Podací lístek	
Krajský úřad Středočeský kraj, Zborovská 11, 150 21 Praha 5	
Podal: Město Odolena Voda, IČ:00240559, DS: nxabgzu, Dolní náměstí 14, 250 70 Odolena Voda	
Číslo dokumentu: 093293/2021/KUSK UID: kuskes14d7e0c 	
Věc: Připomínky k DÚR přeložky D7 - D8 PŘIHLÁŠKA ÚČASTNÍKA, UÁNITKY	
Doručeno dne: 22.07.2021 15:21	
Vaše značka: OT-6089/2021 Kr	
li / li,sv.př: 0/0	př / druh: 1

Připomínky k územnímu řízení stavby „II/240 a II/101, přeložka silnic v úseku D7-D8, III. etapa

ZÚR výřez - D059

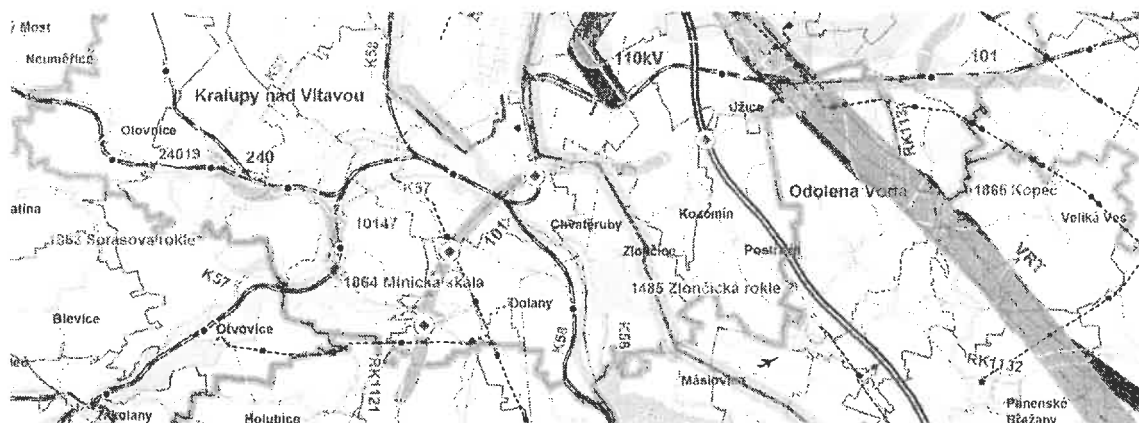
Trasa stavby je ve svém rozsahu v rozporu se Zásadami územního rozvoje Středočeského kraje (úplné znění po 2. aktualizaci) z června 2018. Ty vymezují veřejně prospěšnou stavbu *D059 Koridor Aglomeračního okruhu, úsek (II/101) Chvatěruby – Úžice*, který dle výkresové části začíná napojením na II. etapu v katastru obce Chvatěruby a končí v katastru obce Kozomín na styku s komunikací II/608. **V územním řízení posuzovaná stavba zasahuje v délce cca 600 m až do komunikace III/0081, resp. až k MÚK Úžice na dálnici D8, tedy mimo koridor vymezené v ZÚR.**

ZÚR pro veřejně prospěšnou stavbu D059 vymezují 1 MÚK v katastru obce Chvatěruby. Mimoúrovňová křižovatka je křižovatka, na níž jsou vzájemně propojeny pozemní komunikace, křižící se v různých úrovních. Ačkoliv se trasování stavby vyhýbá pojmenování MÚK a používá názvosloví „rampy“. Vedení trasy v úseku 6,5 – 7,1 vykazuje znaky útvarové kosodelné MÚK mezi navrhovanou komunikací na mostech a komunikací II/608. **III. etapa tedy obsahuje 2 MÚK, což je v rozporu se ZÚR Středočeského kraje.**

SO 205 - 207

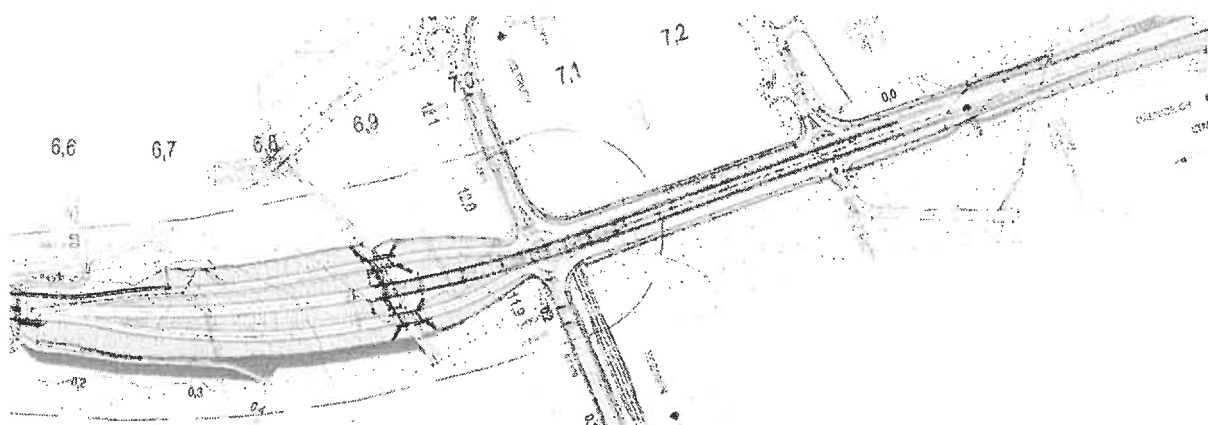
Detailně je tato skutečnost popsána v Souhrnné technické zprávě v části 4. **DOPRAVNÍ ŘEŠENÍ A ZÁKLADNÍ ÚDAJE O PROVOZU, PROVOZNÍ A DOPRAVNÍ TECHNOLOGIE:** Přeložka II/240, II/101 je napojena přes **rampy křižovatky** na projektovanou okružní křižovatku na II/608. Hlavní trasa přeložky kříží II/608 **mimoúrovňově** po mostním objektu. Výřez v obrázku situace stavby zobrazuje MÚK kosodelného tvaru:

Takto popisovaná a zobrazená křižovatka plně odpovídá kosodelné MÚK, která se například nachází na mimoúrovňovém křížení silnic I. třídy 92 a 50 v Polsku, viz obrázek:

Protože druhá MÚK není v ZÚR zanesena, nelze ji tedy v posuzované dokumentaci pro zcela zřejmý rozpor se ZÚR navrhopvat, ponechat a v území umístit.

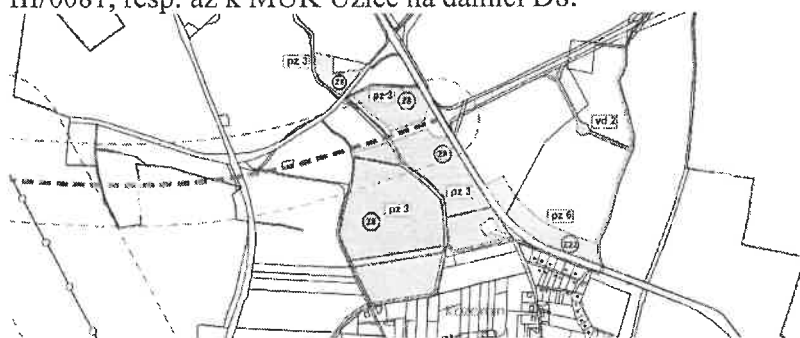
Podle ČSN 73 6101, která je závazná pro projektování a navrhování křižovatek na silnicích a dálnicích, je minimální vzdálenost mezi křižovatkami při návrhové rychlosti 80 km na směrově nerozdělených silnicích 1,5 km, což je případ této stavby silnice II. třídy v kategorii S 9,5/80. Současně platí, že vzdálenost mezi jednotlivými křižovatkami se měří od

konce přípojovacího pruhu předcházející křižovatky po začátek odbočovacího pruhu následující křižovatky. Z výkresů stavby je ovšem zřejmé, že vzájemná vzdálenost MÚK Chvatěruby s novou MÚK Kozomín (i když tak není nazvána) je pouze 600 metrů. **Předložená dokumentace je tak v rozporu s ČSN 73 6101, která je závazná pro projektování a navrhování křižovatek na silnicích a dálnicích.**

Mimo to zasahuje nově navržené mimoúrovňové křížení silnic II/608 s novou II/101 mimo koridor vymezený v platných ZÚR. Silniční stavby severně i jižně na II/608, včetně nájezdových ramp, směrem k dálnici D8 jsou v rozporu v ZÚR vymezeným koridorem pro stavbu D059 úsek (II/101) Chvatěruby – Úžice, který obsahuje pouze 1 MÚK Chvatěruby.

A.I.3 Ortofoto (výřez)

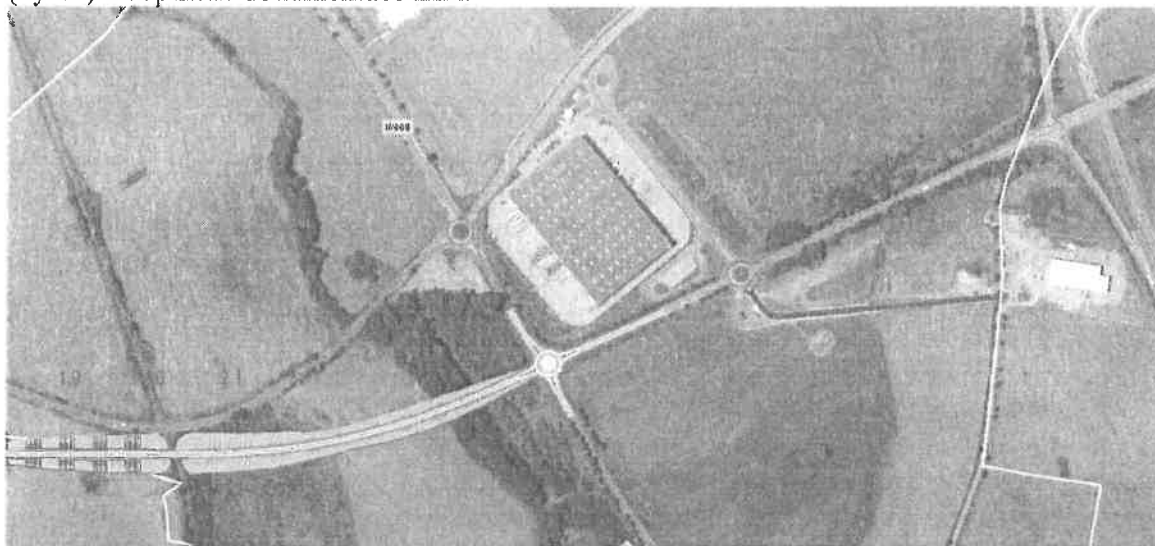
Trasa posuzované komunikace je v rozporu s dokumentací EIA viz, výkres A.I.3 Ortofoto (výřez) z doplněné dokumentace EIA.
